**PRZEJŚCIA POD RZEKĄ OPATÓWKĄ  
KANALIZACJI SANITARNEJ NA  
ODCINKACH  
ST118-ST118A; ST200-ST201; ST300-ST301  
W MIEJSCOWOŚCI  
OPATÓW  
GMINA OPATÓW**

dot. uzgodnienia przejść kanalizacji sanitarnej pod rzeką Opatówką na odcinkach ST118-ST118A, ST200-ST201, ST300-301 oraz przez urządzenia melioracji szczegółowych w miejscowości Opatów, gmina Opatów.

P R O T O K Ó Ł      N R      9/99

Przedmiot uzgodnienia: Kanalizacja sanitarna z przyłączami,  
lokalizacja czterech pompowni ścieków  
wraz z ogrodzeniami, drogami dojazdowymi  
oraz przyłączami energetycznymi.

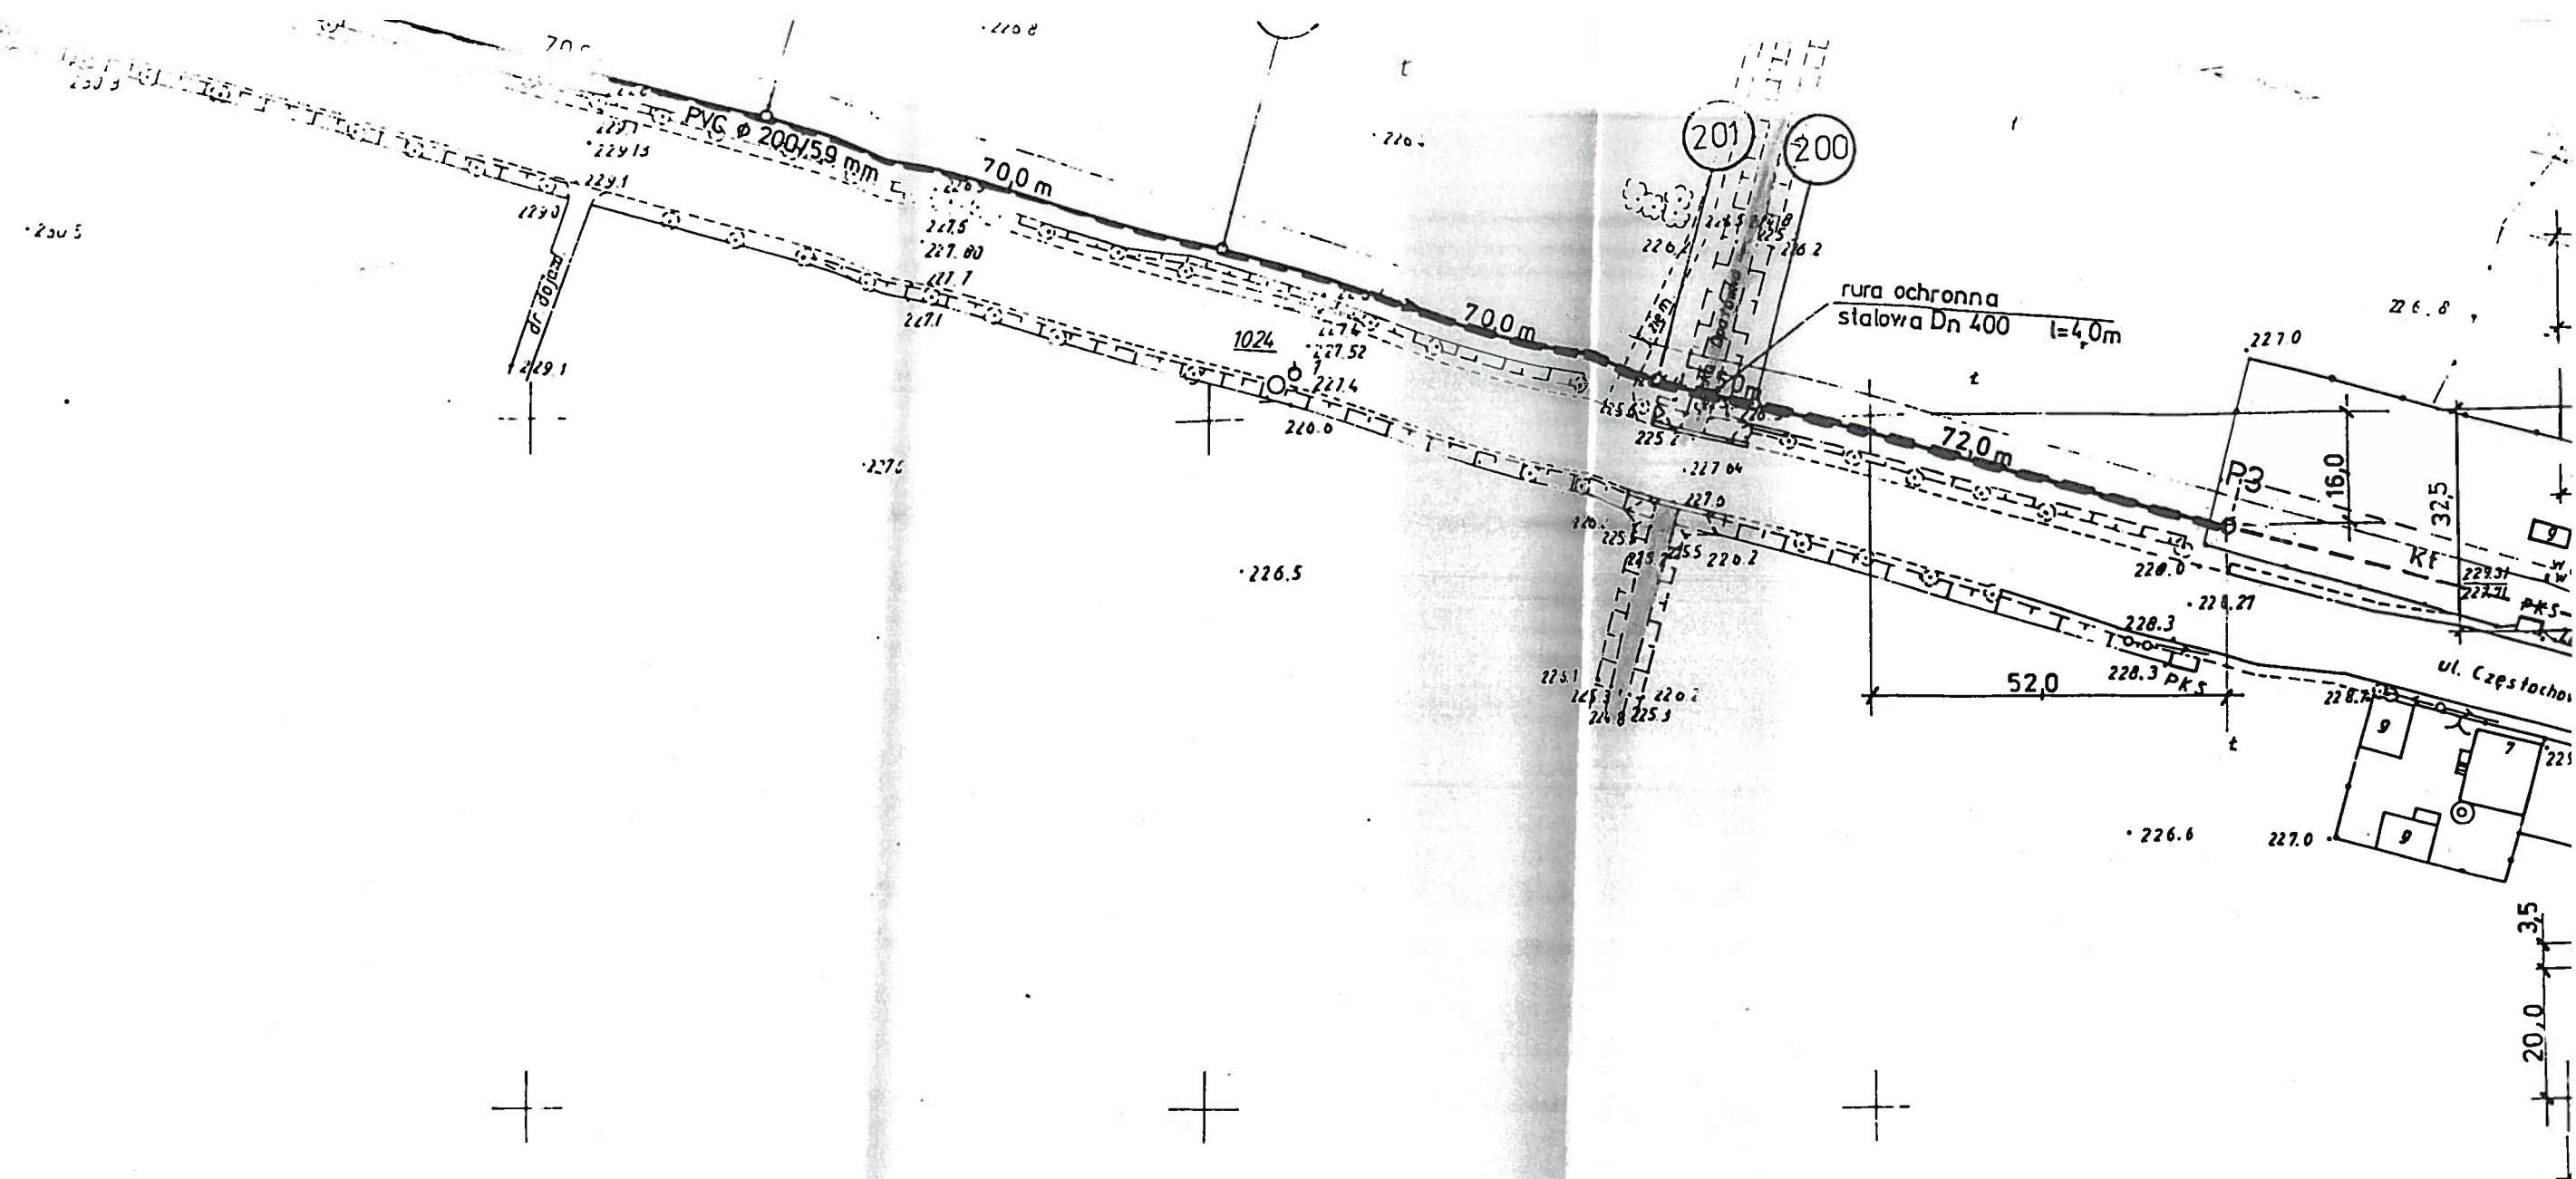
Telefoniczne linie kablowe będące w eksploatacji Rejonu  
Telekomunikacji w Kłobucku przebiegają jak zaznaczono na planie  
sytuacyjnym na głębokości około 0,8 metra. Skrzyżowanie i  
zbliżenie projektowanego obiektu z telefonicznymi liniami  
kablowymi należy wykonać zgodnie z obowiązującymi przepisami.

- 1). Projektowany rurociąg kanalizacyjny i kable energetyczne należy ułożyć w odległości nie mniejszej niż 1,5 m od istniejącej linii napowietrznej. W pozostałych przypadkach zachować przewidziane normami odległości od urządzeń energetycznych.

- 2). W miejscach skrzyżowań projektowanych rurociągów z istniejącymi kablami energetycznymi, kable chronić rurami dwudzielnymi AROTA.
- 3). W przypadku niemożności dotrzymania normatywnych odległości wykonawca dokona przebudowy kolidujących urządzeń energetycznych własnym kosztem i staraniem, po uzyskaniu zgody RE Kłobuck.
